Compte rendu de la réunion du 28 septembre

Analyse des pannes d'eau :

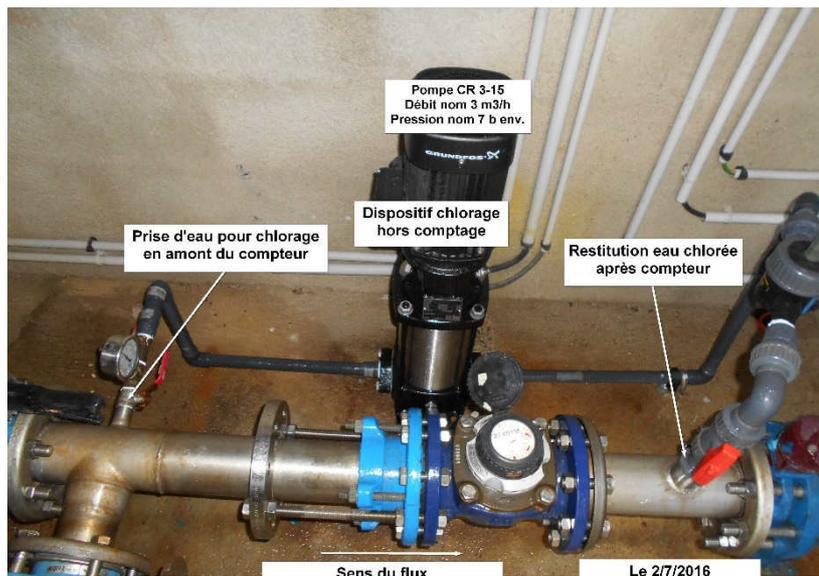
Dès la validation de cette nouvelle DPU, on constate que les pompes sont surdimensionnées.

Autre inconvénient : phénomène de cavitation probable, notamment sur le petit clapet anti-retour ci-contre.

2) Réservoir :

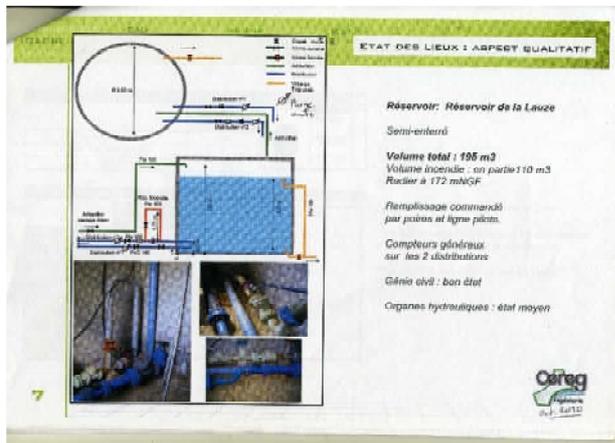
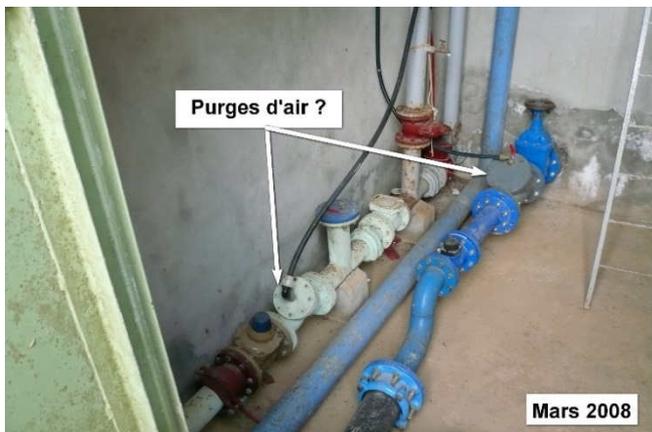
Lors de la mise en place des surpresseurs en automne 2013, les purges automatiques ont été supprimées. A l'époque, déjà, suite à la préparation des tuyauteries, les usagers en hauteur n'ont plus eu d'eau potable. J'avais attribué la cause à la fuite inconnue (90 m³/j env.), probablement était-ce un problème de poches d'air en sorties de réservoir ? L'installateur connaît la méthode pour les évacuer, pas nous.

En observant au réservoir, Jérémy a entendu comme des « chutes d'eau » dans les départs du réservoir qui confirmaient la présence de poches d'air emprisonnées. En jonglant avec les fermetures de vannes, en ouvrant les bouchons ad-oc, avec de la patience, les poches d'air ont pu être évacuées, le réseau EP a retrouvé ces performances normales.

Ce n'est pas à la portée de tous. Dans les années 70 une purge auto était prévue.

Des purges automatiques comme initialement s'imposent.

(Au moins une de mon point de vue dont la mise en place ne serait pas pénalisante pour les usagers ?)

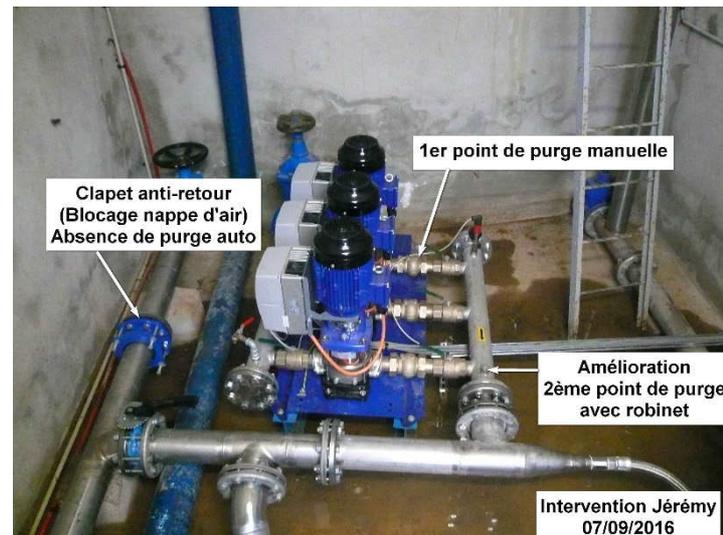
Probablement une conséquence indirecte quand on ne maîtrise pas suffisamment.

Eboulement de la falaise au droit de la rue de la Calade, passage de la conduite venant de l'ancien captage, le tronçon sous la D5 sert d'exutoire d'une purge du réseau.

Le sentier des arbres remarquables est condamné.

Probablement à cause de l'exutoire d'une purge de réseau. A l'aplomb du parapet. Il serait nécessaire de conduire le point de cet exutoire plus loin afin d'éviter de nouveaux dégâts lors d'une prochaine utilisation de cette purge réseau EP.
